## 改善箇所説明図

【代表例】 コマツ・YDM-WA133（通称名：WA40-8、キャブ仕様）

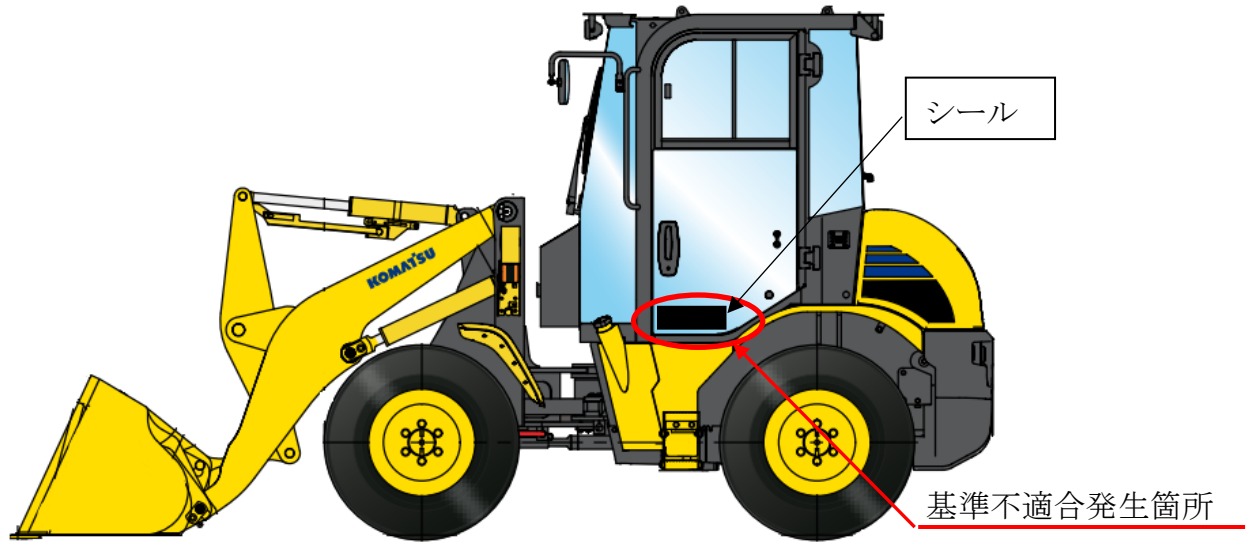
〔ショベル・ローダのキャブ仕様において、側面ガラスにレンタル会社の車両管理番号のシールが貼り付けられているものがある。そのため、保安基準第29条(窓ガラスの基準)に適合しないおそれがある。〕

対象車両のシール貼り付け位置を確認し、側面ガラスに貼り付けられていた場合はシールを剥がし、側面ガラス以外の板金部に貼り付ける。

識別：側面ガラスのシール有無で識別する。
